ANDERLECHT. Square de l'Aviation 1 - 3 Boulevard Poincaré 72 - 74 Ancien immeuble Constantia (arch. Fr. KIELBAEY, 1911 / arch. J. DEWITTE, M. PRADIER et J. DEPRez, 1929-1930 / arch. A. et J. POLAK, 1956 / arch. CORDEMANS et FRESON, 1997-1998) (= salle de réception, y compris la coupole hexagonale, de l'ancien bâtiment Constantia classée comme monument / immeuble à l'inventaire)
PERMIS UNIQUE : transformer un bâtiment de bureaux en un hôtel comprenant 48 chambres
Demande de BUP – DPC / BUP – DU du 29/04/2026

Avis de la CRMS

SALLE DE RÉCEPTION ET COUPOLE : Avis conforme

Coupe BB – état actuel

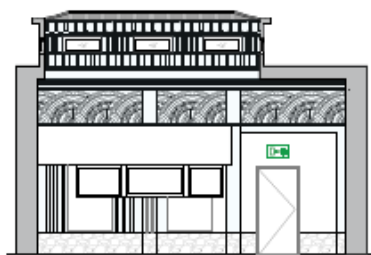
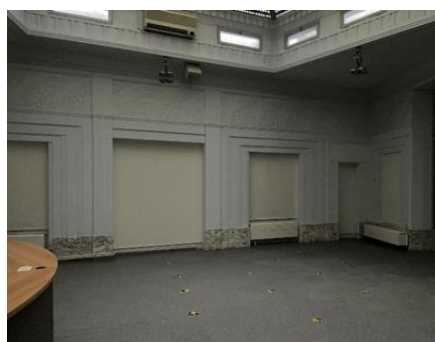
Les baies de la façade opposée, vraisemblablement obturées en 1956, seraient rouvertes afin d'établir la communication entre la grande salle, l'espace buffet et la cuisine (cf. coupe BB).

Ces interventions impliqueraient la reprise des maçonneries, avec restitution des encadrements conformément au dessin des moulures conservées sur les autres parois de la salle. Les finitions seront réalisées en cohérence avec les conclusions de l'étude stratigraphique. Enfin, la grande salle sera précédée d'un foyer de dimensions plus importantes que l'espace actuellement existant, contribuant à une meilleure lisibilité et cohérence patrimoniale de l'ensemble.

Coupe DD – état actuel

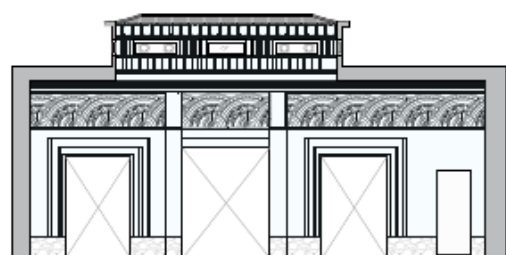
Les cabines de traduction simultanée installées dans les années 1997-98 seraient supprimées, ce qui permettrait de restituer à la façade intérieure une configuration cohérente avec son état d'origine (cf. coupe DD).

Vue des portes d'accès à la grande salle, du tambour de la coupole et des châssis à remplacer (extrait du dossier)

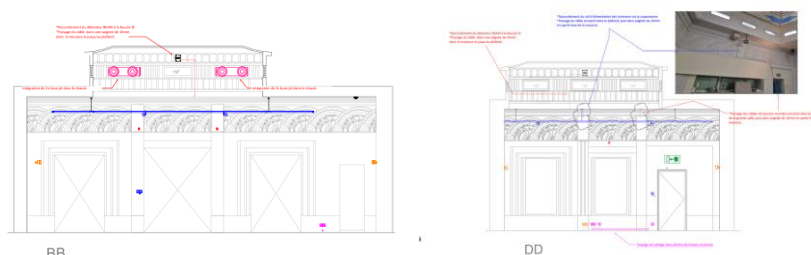
En ce qui concerne les châssis sous la coupole, ceux actuellement en place, en aluminium gris clair, et posés à fleur de la façade intérieure, ne s'harmonisent pas avec le caractère et l'esthétique de la salle. Le projet prévoit de les remplacer par des nouveaux châssis en aluminium thermolaqué, à profils fins et géométrie respectueuse des divisions existantes (finition noir profond RAL 9011), s'inspirant des ferronneries, afin d'assurer la cohérence chromatique et visuelle de l'ensemble. **La CRMS demande de vérifier au préalable la position d'origine des châssis sous la coupole pour déterminer l'implantation similaire pour la pose des nouveaux châssis.**
